資料 4 - 4

日本機械学会 発電用原子力設備規格「設計・建設規格（JSME S NC1-2020）」、「材料規格（JSME S NJ1-2020）」、「溶接規格（JSME S NB1-2020）」及び設計・建設規格 事例規格「発電用原子力設備における応力腐食割れ発生の抑制に対する考慮（JSME S NC-CC-002（改定）-2）」に関する技術評価書（案）

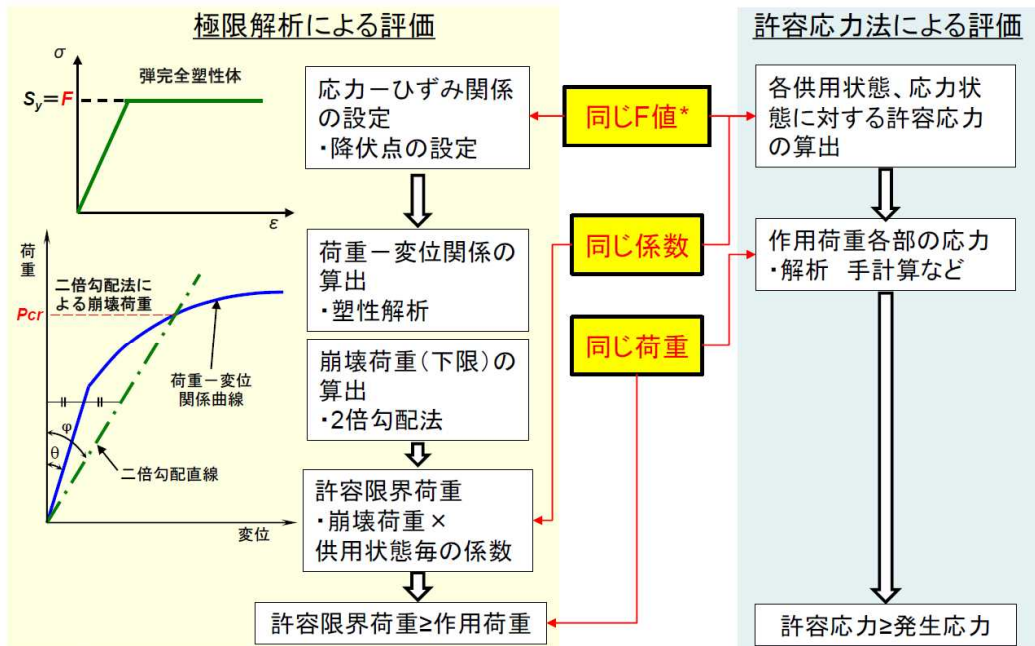
設計・建設規格のクラス1 容器、炉心支持構造物との比較は下表のとおりです。支持構造物と同じ非耐圧構造の炉心支持構造物と比較すると、強度の基準値 (S_m と F) の違いがありますが、供用状態 A 及び B、供用状態 C ではほぼ同等の基準となっています。供用状態 D については炉心支持構造物では P_{cr} に係数 0.9 が掛かっているが、降伏点の供用状態 C からの割り増しが支持構造物より大きくなっています。

支持構造物の極限解析による評価の規定は、参照としている基準の違いによりクラス1 容器、炉心支持構造物と相違していますが、各供用状態での S_y を超えない値を降伏点とした弾塑性解析を行い評価しており、妥当性が認知された手法と考えます。

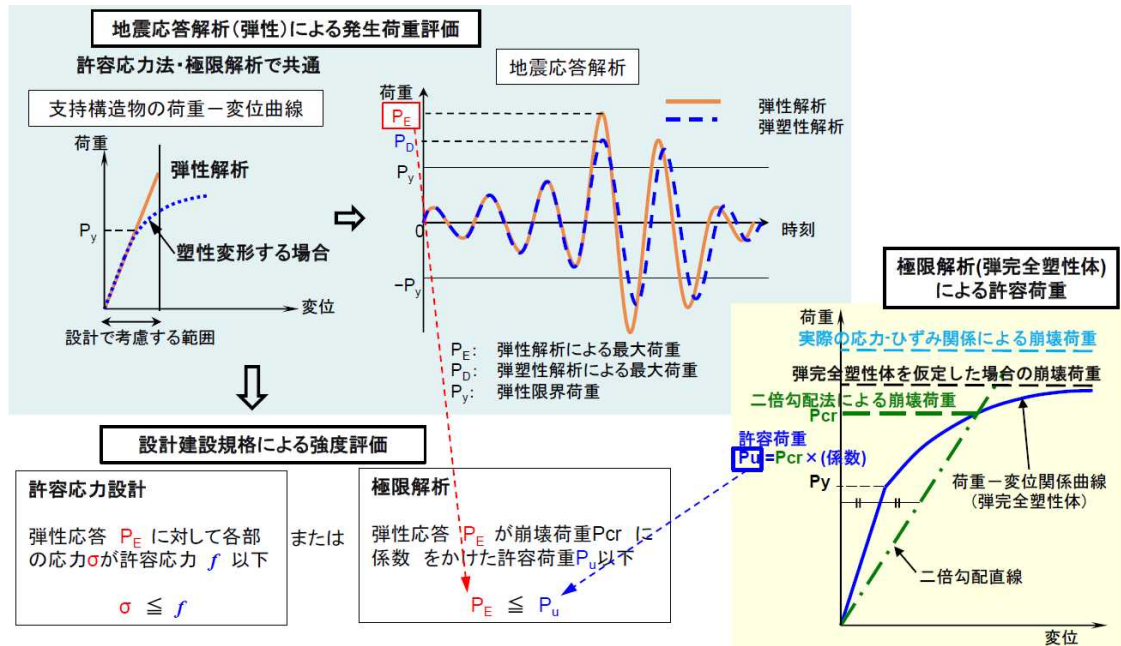
クラス 1 支持構造物に極限解析手法を適用する場合と適用しない場合の耐震モデルの作成から地震荷重の算出までの差異について、日本機械学会は、次のように説明している¹⁴。

現行の JEAC4601 に基づく耐震解析では、支持構造物は、線形のバネ要素でモデル化されます。この解析により求められた支持反力が、支持構造物へ負荷される地震荷重となります。2 倍勾配法算出した崩壊荷重の下限値はほぼ降伏荷重相当であるため、極限解析を適用する場合と適用しない場合でこの方法に違いはありません。

日本機械学会によれば、2 倍勾配法で算出した崩壊荷重の下限値は、ほぼ降伏荷重相当であるため、極限解析を適用する場合と適用しない場合でこの方法（耐震解析の方法）に違いはないとのことである。これはいずれの場合でも「極限解析を用いた場合でも弾性限度に収まる」ということか、よい場合、弾性限度に収まるという根拠について、日本機械学会は、次のように説明している¹⁵。

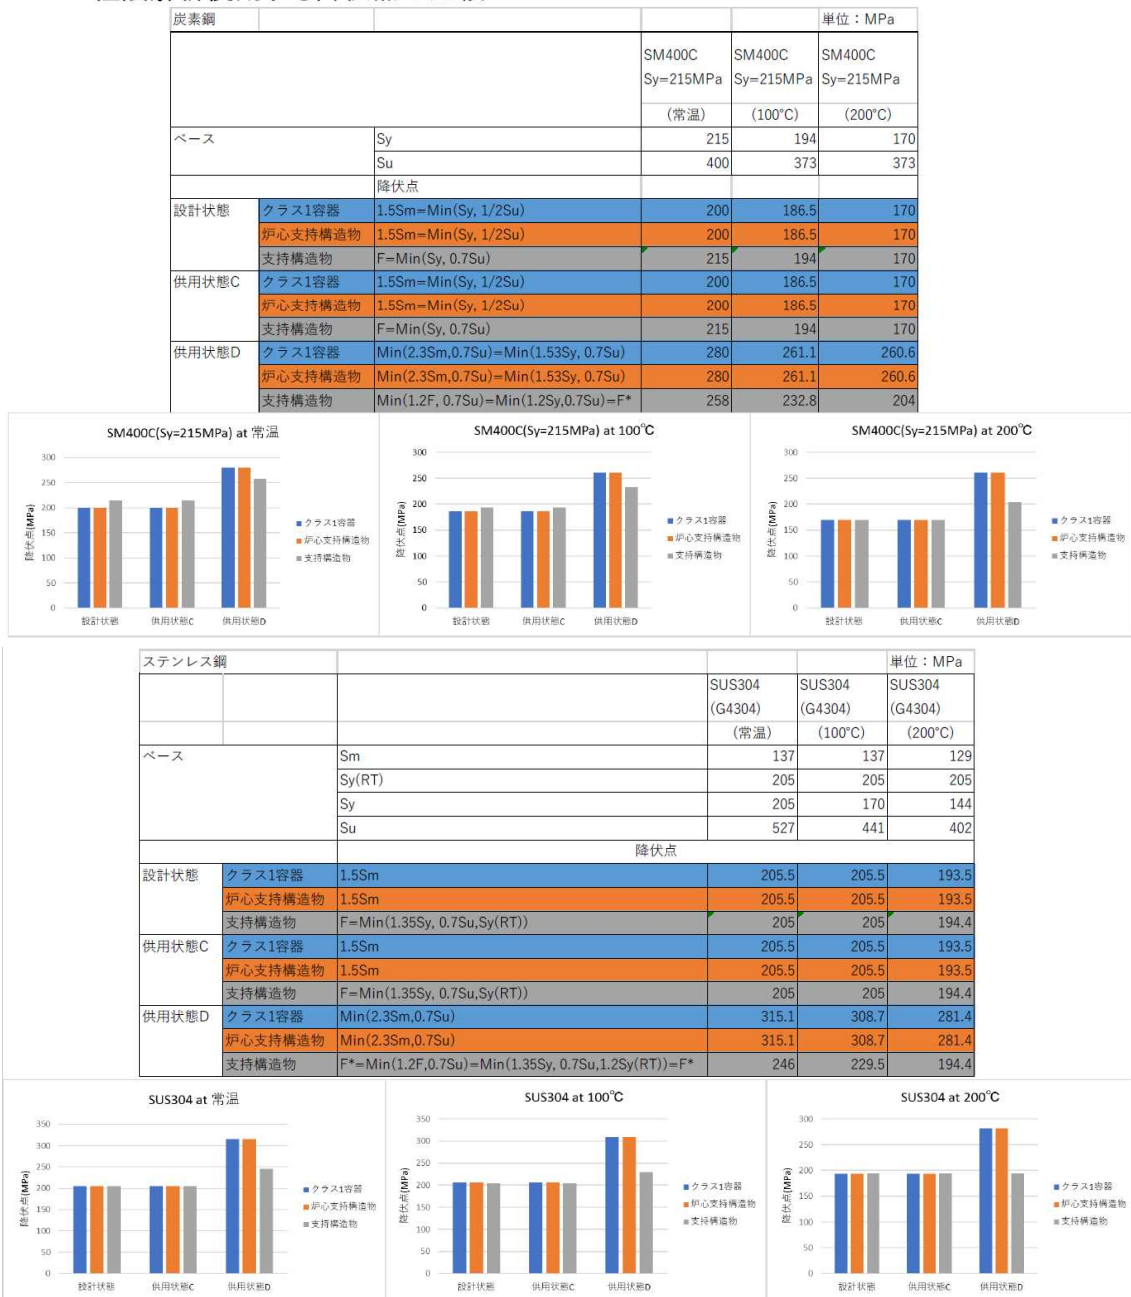
るいは荷重を用いて塑性崩壊に対する健全性を評価することは保守的である」としているが、これは極限解析で求めた許容荷重が崩壊加重に対して保守性があることについて言及しているものの、支持構造物が全体的に弾性状態にとどまることを保証するものではない。支持構造物が弾性状態にとどまらない場合、剛性が変化し、支持される機器・配管系の地震時の応答特性が変化するため、その影響は無視できない。このため、弾性設計用地震動による地震力又は静的地震力を組み合わせる荷重条件に対しては、支持構造物が全体的に弾性状態にとどまることを確認するための技術的根拠が必要である。特に、運転状態Ⅰ、Ⅱ及びⅢへの適用にあたっては、技術基準規則第17号第8号ににおいても、運転状態Ⅰ及びⅡでは全体的な変形を弾性域に抑えること、運転状態Ⅲでは構造不連続部における局所的な塑性変形を除き、全体的な塑性変形が生じないことが要求されることに留意しなければならない。

- したがって、クラス1支持構造物の供用状態A、B及びCをそれぞれ運転状態Ⅰ、Ⅱ及びⅢに対応するものと判断し、「SSB-3140 極限解析による評価」の「各供用状態において次の(1)から(3)の規定を満足する場合は、SSB-3121の規定を満足しなくてもよい。」は、「供用状態Dにおいて次の(1)から(3)の規定を満足する場合は、SSB-3121の規定を満足しなくてもよい。」と読み替えることとしてはどうか。

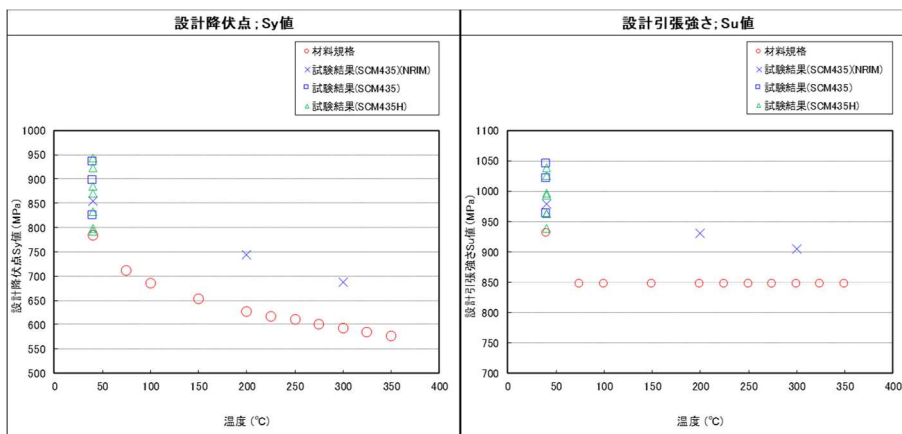
JIS G4052 (SCM435H) と JIS G4053 (SCM435) の試験結果を比較した結果を次頁 (下図) に示す。

試験結果 (SCM435、435H)* は同等であり、また材料規格 (SCM435、SCM435H) の規定値を上回っている。

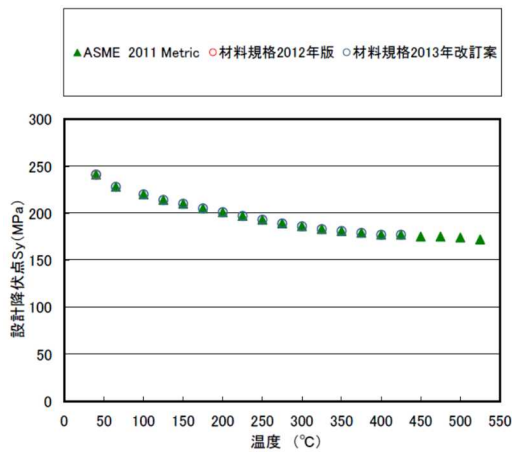
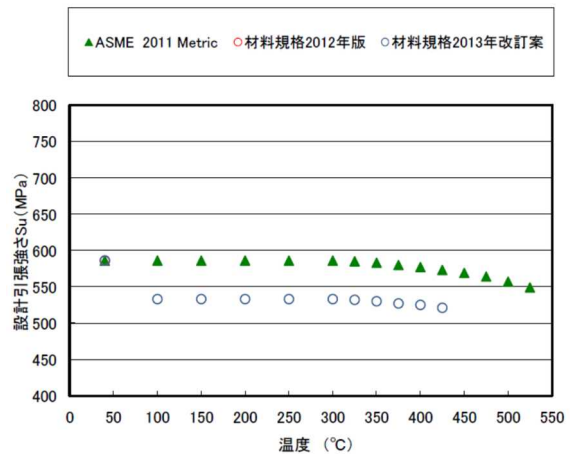
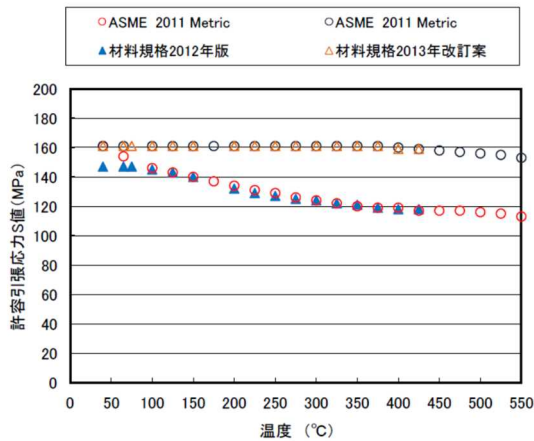
また、ASME相当材と同定した材料の S_y 値、 S_u 値及び S 値をASME規格値と同じとすることの技術的妥当性について、日本機械学会は、次のように説明している⁵⁸。

2013年追補においてJSME N12「耐食耐熱合金」GNCF2及びGNCF3の S 値を設計係数4.0ベースの値から設計係数3.5ベースの値に見直すとともに、 S_y 値及び S_u 値を追加した。

- ✓ S_y : JSME材の規格値と相当ASME材の小さい方の値
- ✓ S_u : JSME材の規格値と相当ASME材の値を1.1で除した値の小さい方の値
- ✓ S : $S_u/3.5$ と $0.9S_y$ の小さい方の値 (新規材料採用ガイドライン)

下図に示すとおりグラフ化をし値の妥当性確認を行っている。

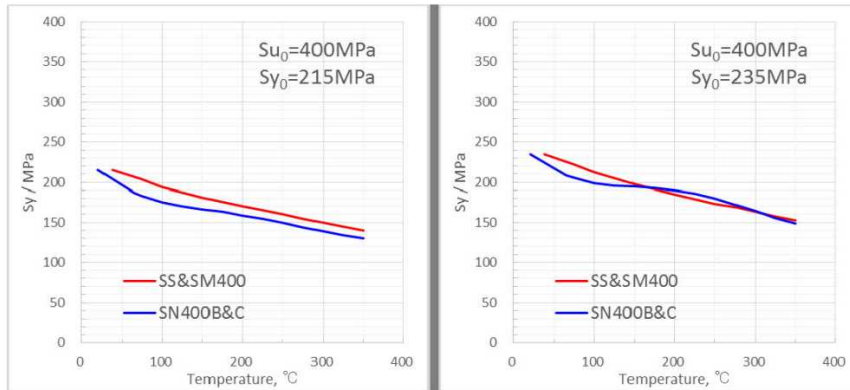
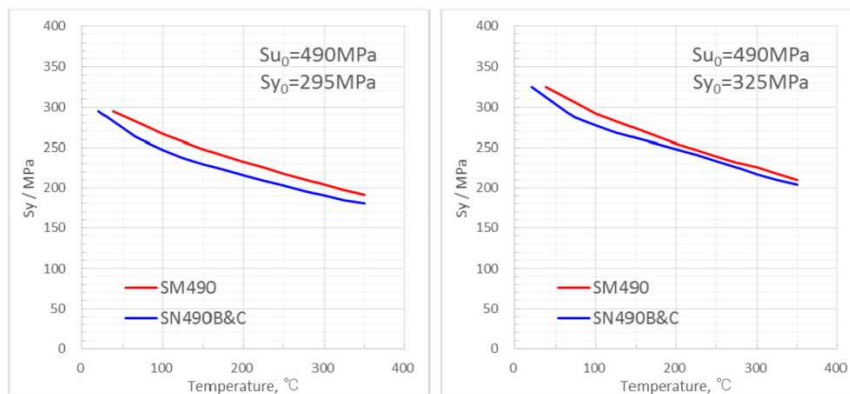
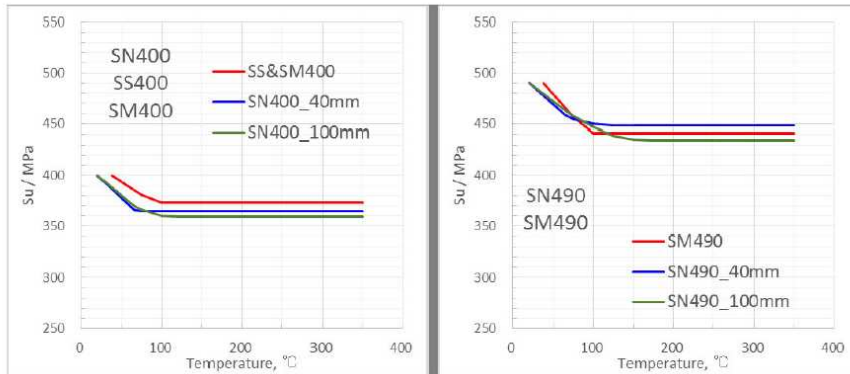
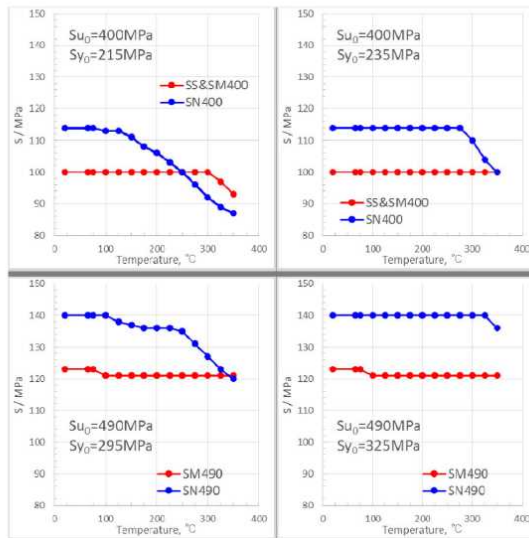
3 考察: SS, SM材とのS値の比較

- SN400, 100mm板厚材のS値は、250°C以下ではSS&SM400より高いが、250°Cを超える高温域ではSS&SM400よりも低い
